PROGETTO DEFINITIVO

**LINEA PESCARA - BARI
RADDOPPIO DELLA TRATTA FERROVIARIA TERMOLI - LESINA
LOTTI 2 e 3 - RADDOPPIO TERMOLI - RIPALTA**

**RELAZIONE DI RISPONDENZA AL PROGETTO PRELIMINARE E
ALLE PRESCRIZIONI DEL CIPE**

NV09 - Progetto Definitivo - km 12+110

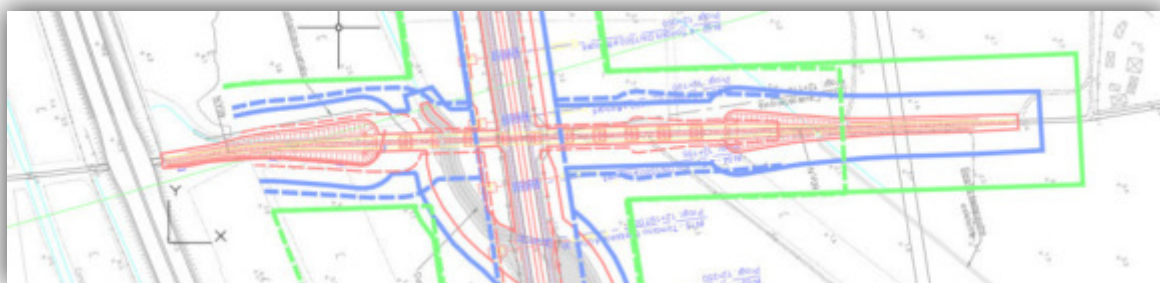
- a) NV09 (ex NV04 del PP) – L’ottimizzazione della livelletta e dei raccordi altimetrici della viabilità ha prodotto un allungamento dell’intervento oltre il limite del corridoio urbanistico individuato nel PP. Si rileva comunque che tale allungamento risulta interno alla fascia di rispetto della strada esistente. La presenza di un sottovia esistente al di sotto dell’autostrada di dimensioni ridotte e lo stato di fatto della viabilità ha condotto ad un ridimensionamento della sezione stradale e un inquadramento della stessa come Strada a destinazione particolare di larghezza pari a 4.00 m. Solo per lo scavalco ferroviario si è adottata una sezione stradale di dimensione pari a 8.50 m (come da F2 extraurbana).

NV10 - Deviazione S.P. 43 bis (cat. F1) - Progetto Preliminare

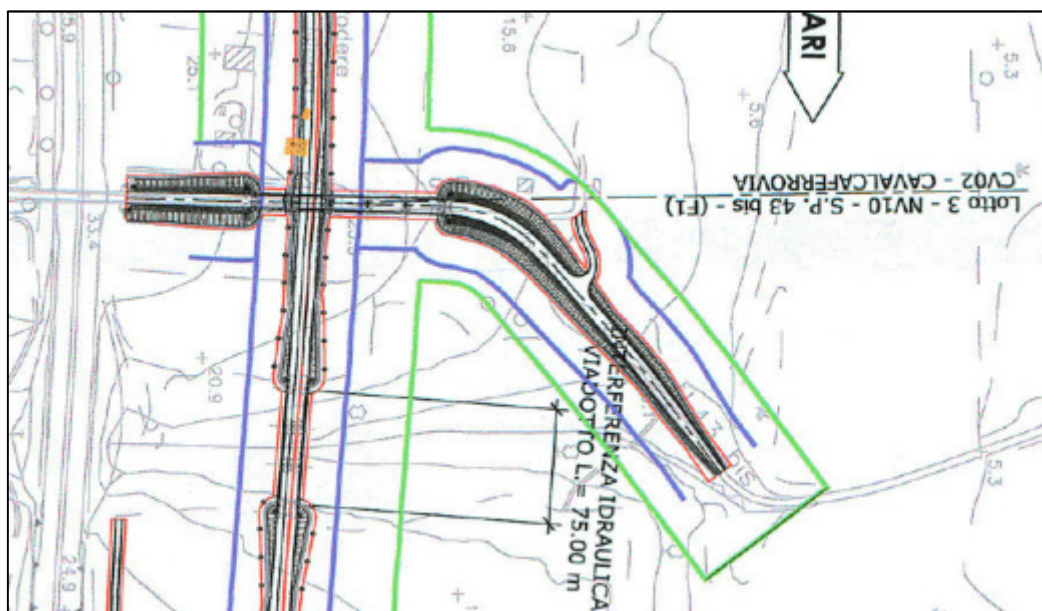
- b) NV16 (ex NV10 del PP) – L’ottimizzazione della livelletta e dei raccordi altimetrici della viabilità, anche in base ai rilievi eseguiti, ha prodotto, anche in questo caso, un

allungamento dell'intervento oltre il limite del corridoio urbanistico individuato nel PP. Si rileva anche qui che tale allungamento risulta interno alla fascia di rispetto della strada esistente. Inoltre, il viadotto di scavalco della linea FS è stato accorciato scegliendo per il sostegno della sede in curva degli scatolari (effetto tra muri) che meglio sono conformabili in base agli allargamenti previsti per visibilità in curva.

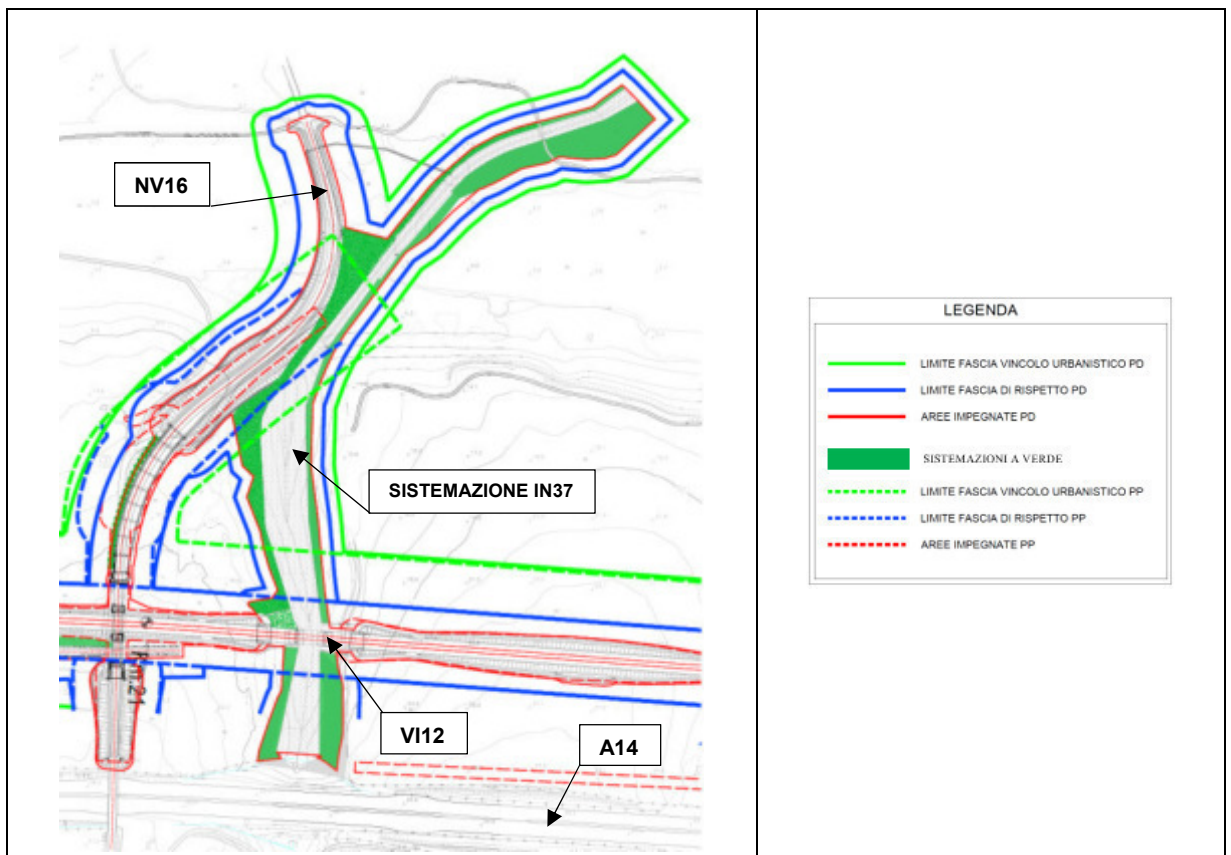
- Sistemazione idraulica IN36: Attraversamento con la linea ferroviaria in viadotto di progetto (VI11) e con la viabilità in viadotto di progetto (NV17-IV08) e inalveamento in canale trapezoidale rivestito in massi naturali di prima categoria.

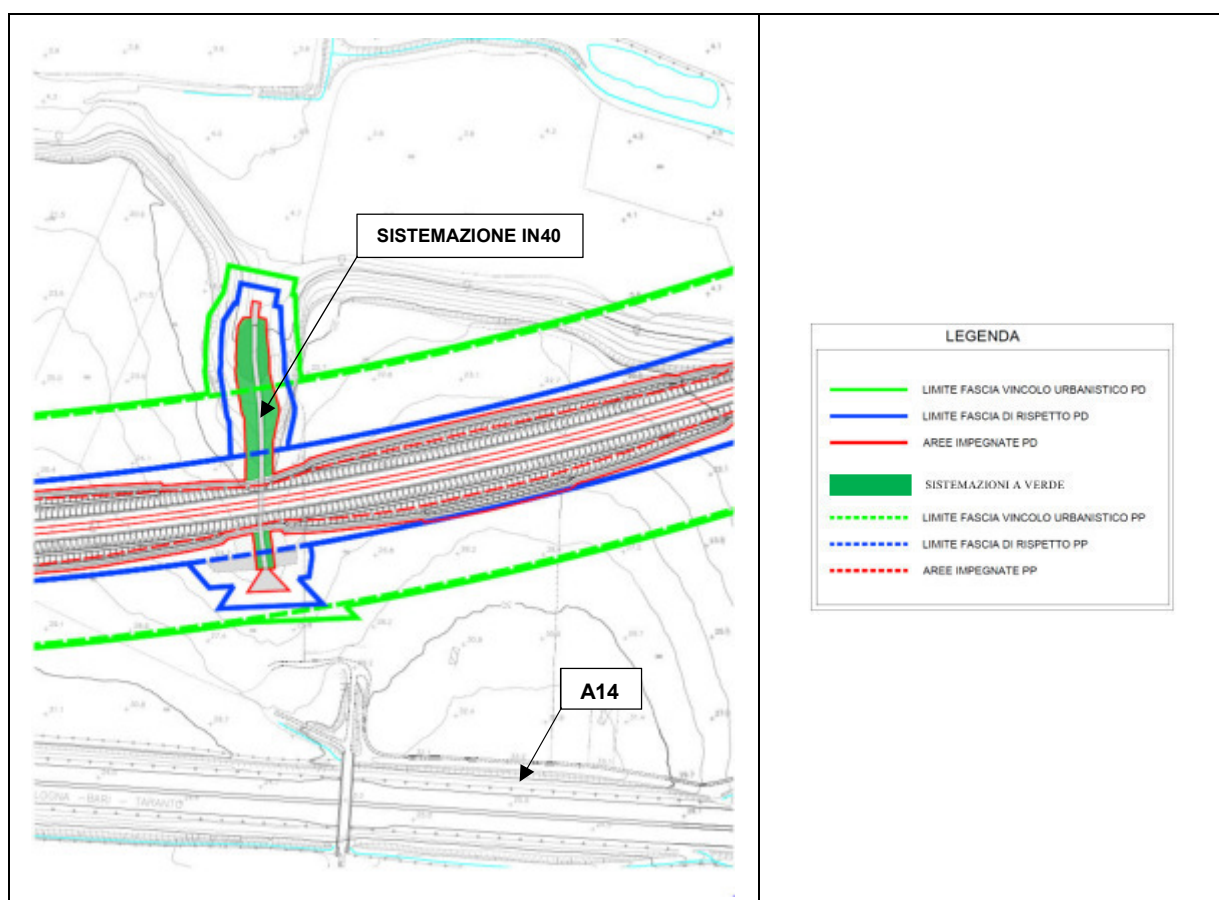
- Sistemazione idraulica IN37: Attraversamento con la linea ferroviaria in viadotto di progetto (VI12) e inalveamento in canale a sezione variabile rivestito in massi naturali di prima categoria. La sistemazione idraulica IN37 si è resa necessaria anche a seguito dell'affiancamento alla viabilità di progetto NV16.

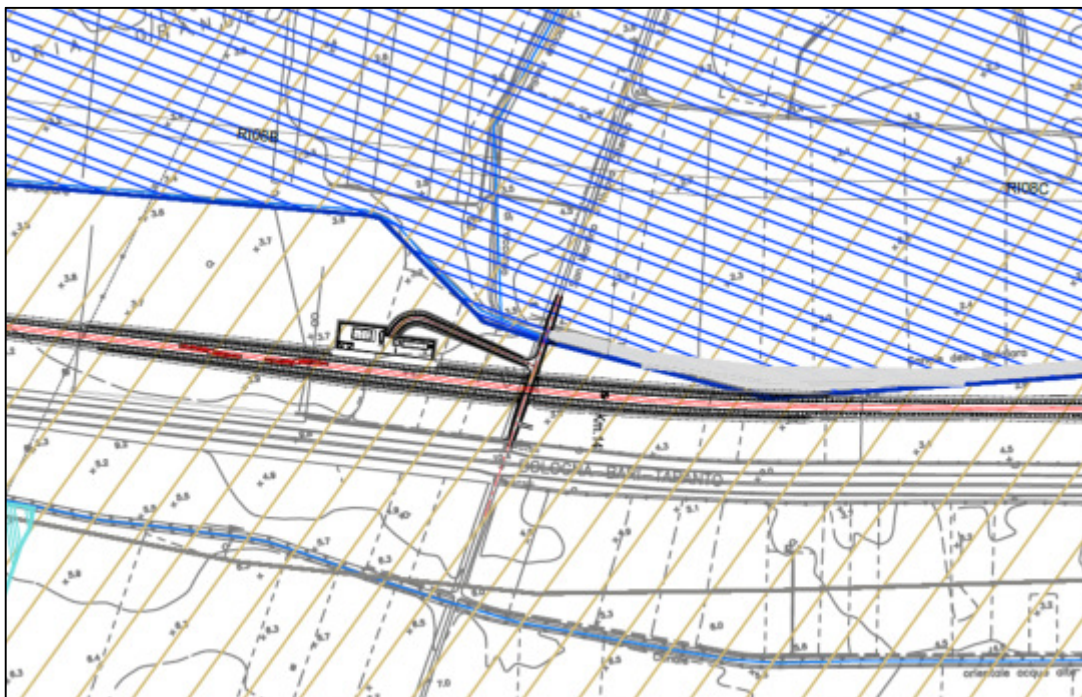
Il Progetto Preliminare prevedeva una nuova SSE a Chieuti, in alta tensione, che integrava il sistema delle SSE esistenti a Termoli e a Lesina, e la soppressione della SSE esistente a Ripalta che risulta ubicata in un'area soggetta ad allagamenti. A seguito della prescrizione n. 5 è stata prevista la soppressione della SSE di Chieuti. Il sistema di elettrificazione dell'intera tratta Termoli-Lesina prevede ora una nuova SSE in media tensione intorno al km 13+650 (facente parte quindi del 2° lotto funzionale Termoli-Ripalta) e una nuova SSE in media tensione a Ripalta, delocalizzata rispetto all'esistente SSE di Ripalta (facente parte del 1° lotto funzionale Ripalta-Lesina). L'accesso all'area della nuova SSE avviene mediante un tratto di nuova viabilità (NV21), collegata con la Strada Provinciale 129 Nuova Cliternia.

SISTEMAZIONE IDRAULICA IN40

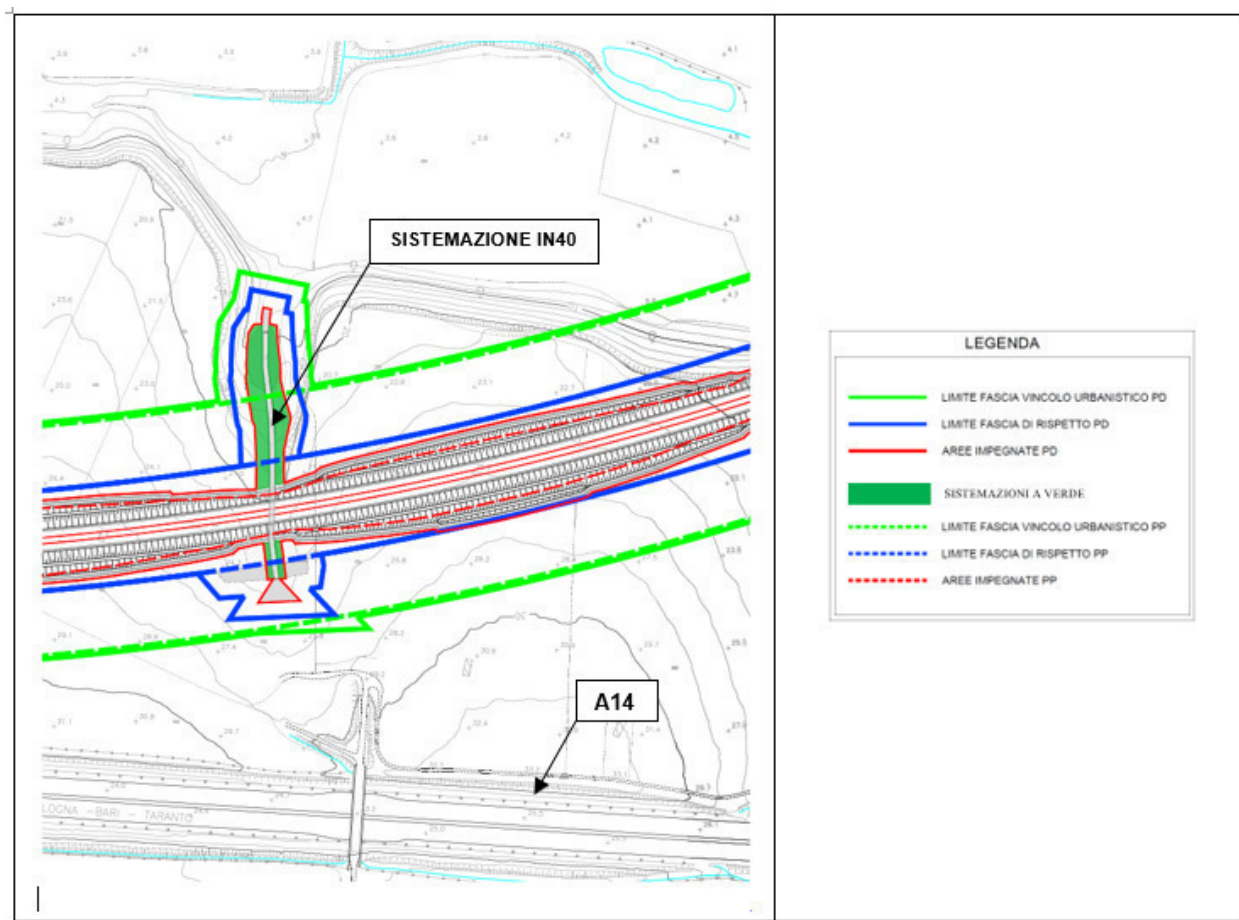
- Sistemazione idraulica IN40: Attraversamento con la linea ferroviaria in rilevato di progetto tramite tombino scatolare rettangolare in calcestruzzo e inalveamento in canale rettangolare in calcestruzzo.

Figura 2 - Carta dei vincoli

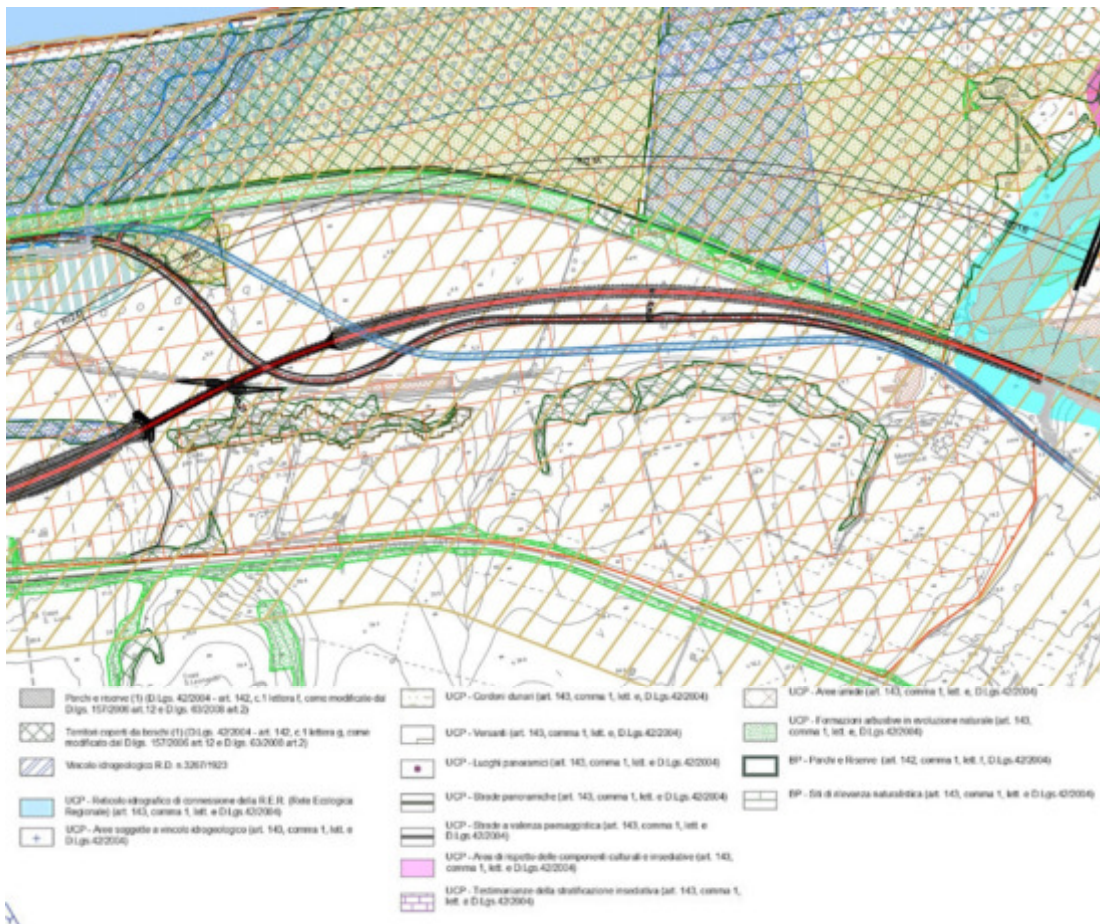
- iii) in merito alla variante della SS16 Adriatica, prevista per risolvere l'interferenza della linea ferroviaria con la statale al km 24+350, nel Progetto Definitivo ne è stato modificato il tracciato plano-altimetrico al fine di ottemperare alla presente prescrizione, affiancandolo alla linea ferroviaria, in modo da evitare ovvero diminuire l'interferenza con gli Ambiti Territoriali Distinti (ATD) relativi ai seguenti sistemi:

A seguire si riporta uno stralcio estratto dalla carta dei vincoli Paesaggistici, che vede la sovrapposizione del tracciato della variante alla SS16 del P.P. (in azzurro) con il tracciato della stessa così come presentato con il progetto definitivo. Inoltre, si riportano anche due stralci della "Tavola PA 1.1 - Primi Adempimenti PUTT/P - Piano Urbanistico Generale DPP - Ambiti Territoriali Distinti - Sistema Idrogeomorfologico," e della "Tav. PA 1.2.1 - Primi Adempimenti PUTT/P - Piano Urbanistico Generale DPP - Ambiti Territoriali Distinti -

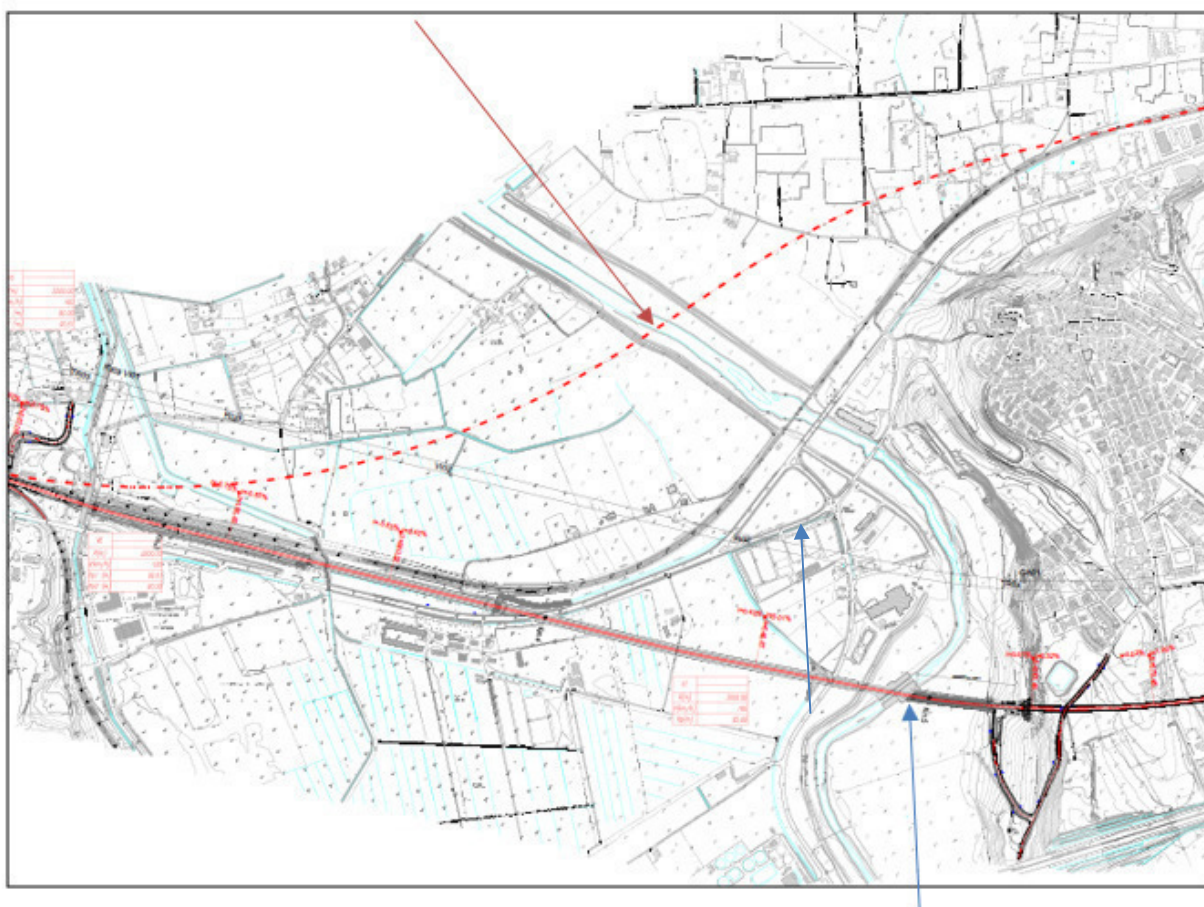
La soluzione progettuale denominata "Pile in calcestruzzo e travatura reticolare in acciaio cor-ten" venne proposta per l'opera di scavalco del fiume Biferno, secondo la soluzione di tracciato del Progetto Preliminare. A seguito dell'introduzione della Variante Molise, il viadotto per l'attraversamento del fiume Biferno ha un diverso tracciato planimetrico e la nuova linea ferroviaria scavalca il corso d'acqua in un punto più a monte rispetto al Progetto Preliminare (Fig.5).

Al fine di riscontrare comunque positivamente la prescrizione, si è avuto cura di trasferirne la logica alla nuova soluzione di tracciato. Si è previsto pertanto, per il nuovo viadotto in progetto, impalcati a cassoncini in c.a.p. di luce pari a 25.00 m come soluzione corrente in approccio al punto di attraversamento del fiume, mentre sono state previste due campate speciali di luce pari a 70 m come opere di scavalco tra le progressive km 4+807.500 e km 4+947.500; le opere di grande luce consentono di evitare la realizzazione di pile nell'alveo di magra e di superare l'argine lato Termoli (Fig. 6). Per tali opere di scavalco si è operato nel rispetto prescrizione n.41, in quanto sono state previste travate metalliche reticolari a via inferiore.

Figura 6 – Attraversamento del Fiume Biferno – Impalcati con travate metalliche reticolari a via inferiore di luce L=70 m

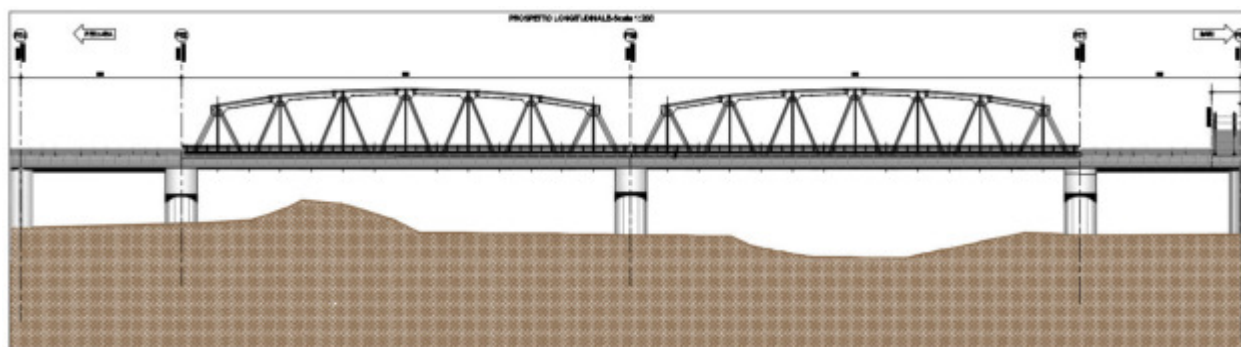
In relazione ai materiali è stato scelto un tipo di acciaio diverso dal cor-ten dovendo comunque ottemperare, nel rispetto di quanto prescritto dal Manuale di Progettazione di RFI, all’obbligo di verniciatura dei viadotti metallici ferroviari. Al contempo, per dare riscontro alla citata prescrizione 41 si potrà prevedere una verniciatura con effetto acciaio cor-ten.
